# 新北市住宅及都市更新中心集合住宅新建工程

## 「文山區興隆段三小段31-11等11筆地號」

## (3) 112年10月12日幹事會會議紀錄

## (4) 112年10月12日幹事會審查意見回覆

#### (1) 建築物配置及法定空地規畫

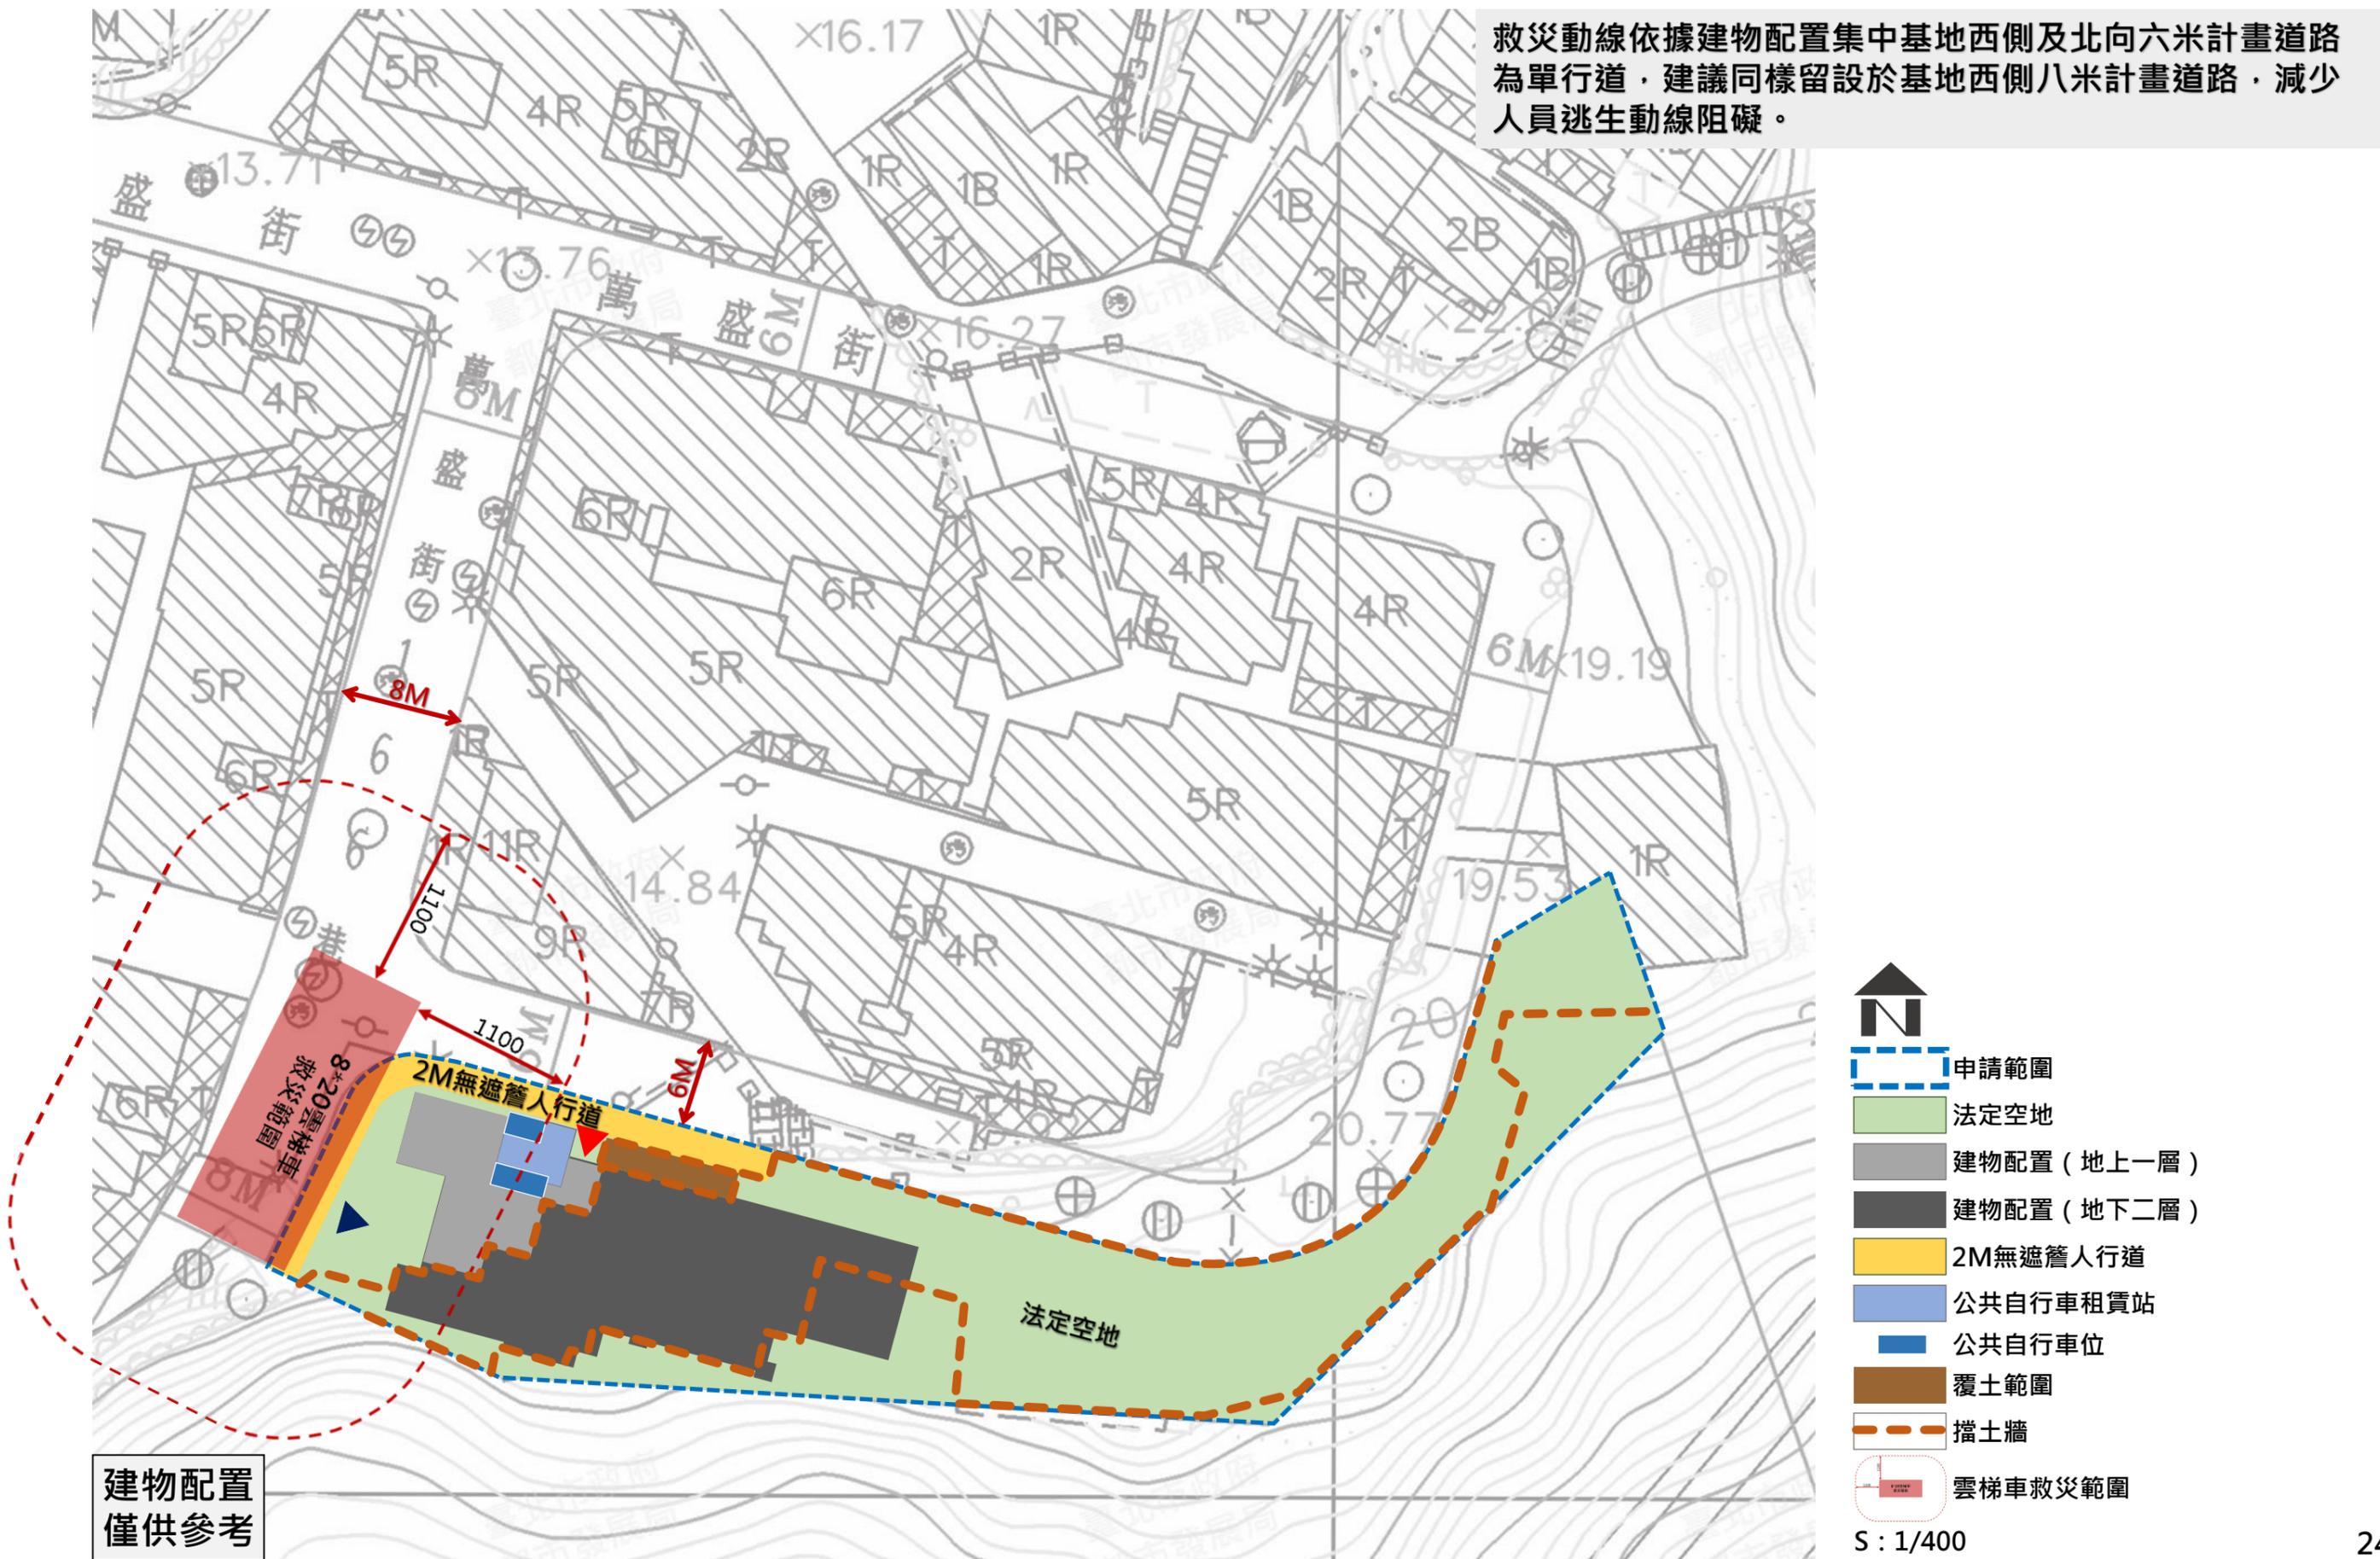
1. 本處刻辦理「萬盛街末段道路興建工程」（本案基地北側未開闢完全之計畫道路），預計於113年中旬道路開闢（並於轉彎段新設擋土牆）。
2. 經審視本案規劃北側沿街配置2公尺無遮簷人行道，為維民眾安全請考量此段地勢高地差並調整設計。

2. 經審視本案規劃北側沿街配置2公尺無遮簷人行道，為維民眾安全請考量此段地勢高地差並調整設計。	本案北側均為2公尺無遮簷人行道，如遇高程差處設計戶外樓梯符合現況使用。	詳第23頁
<b>結論</b>		
(一) 都市發展局都市設計科補充意見：		
(一) 本案未來擬走都更程序，請預估開發量及都更規定進行量體準則模擬。	遵照辦理，預估開發量及量體準則模擬。	詳第5頁
(二) 基地北側臨接未開闢計畫道路部分，請依新工處道路開闢期程及車行方向規劃。另請申設單位於委員會前與本府工務局新工處協調，避免計畫道路高程造成鄰房與基地之過度高差。	已於112年10月16日在新北市住宅及都市更新中心與新工處相關人員協調因新工處規劃設計已定案，故無法調整。	詳第66~67頁
(三) 本案基地現況高差約達10公尺，基地內整地高程影響未來建築配置方式，請順應地形合理規劃，並依整地原則檢討。另基地本身既有擋土牆拆除後，與後方鄰地高差建議以景觀手法軟化處理。	依「臺北市建築基地整地及基地地面認定原則」檢討修改後，擋土牆分兩層設置，可規劃每層擋土牆高度3公尺，並且種植喬灌木軟化處理。	詳第38頁
(四) 基地內既有樹群請整理，原地保留後配合景觀整體規劃。	依審查意見納入都市設計準則規範。	詳第25頁
(五) YouBike 請評估配合景觀規劃或沿街樹穴設置，並標註於圖說。	因依「臺北市建築基地整地及基地地面認定原則」檢討沿路側除西側車道入口可種植灌木，以及部分設置公共腳踏車位以供社區民眾使用。	詳第25頁
(六) 都市設計準則規範相關文字，請依複審意見逐項修正。	遵照辦理	詳第40頁
(七) 請申設單位依前述結論及審查意見修正後，於收受會議紀錄之日起30日內檢送5份報告書，送請委員會審議。	遵照辦理	-

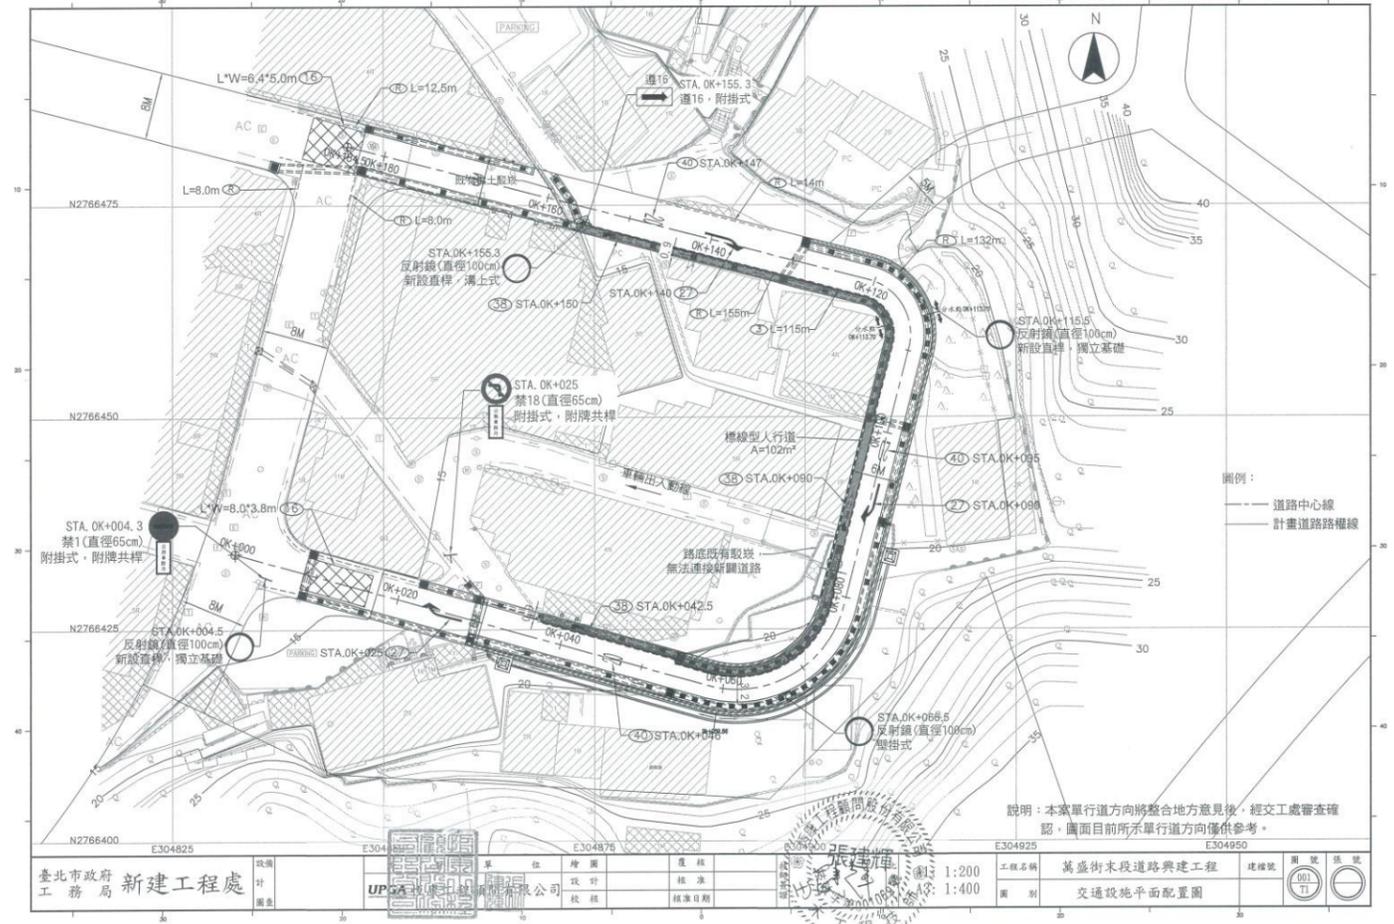
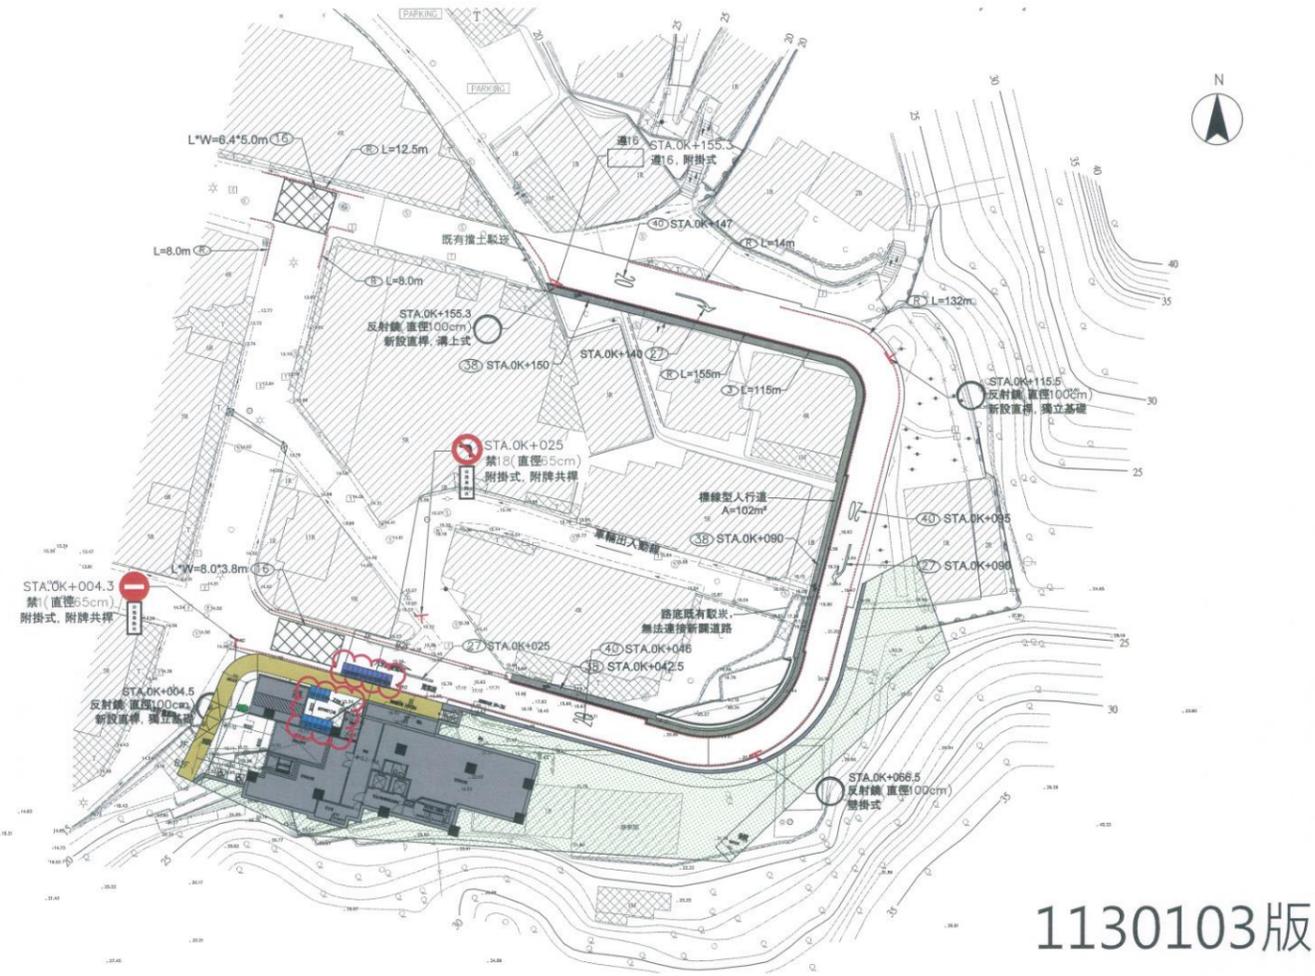
- 一、復貴中心113年1月12日新北住都綜企字第1130079426號函。
- 二、旨案經貴中心表達因基地高程差約達10公尺且基地腹地不足，無法保留長30公尺×寬4公尺之公共自行車租賃站空間，並提出於基地與周邊設置公共自行車20柱作為替代方案，本局原則無意見，惟後續仍請貴中心邀請當地里長與相關單位辦理現場會勘確認，並取得里長同意設置。
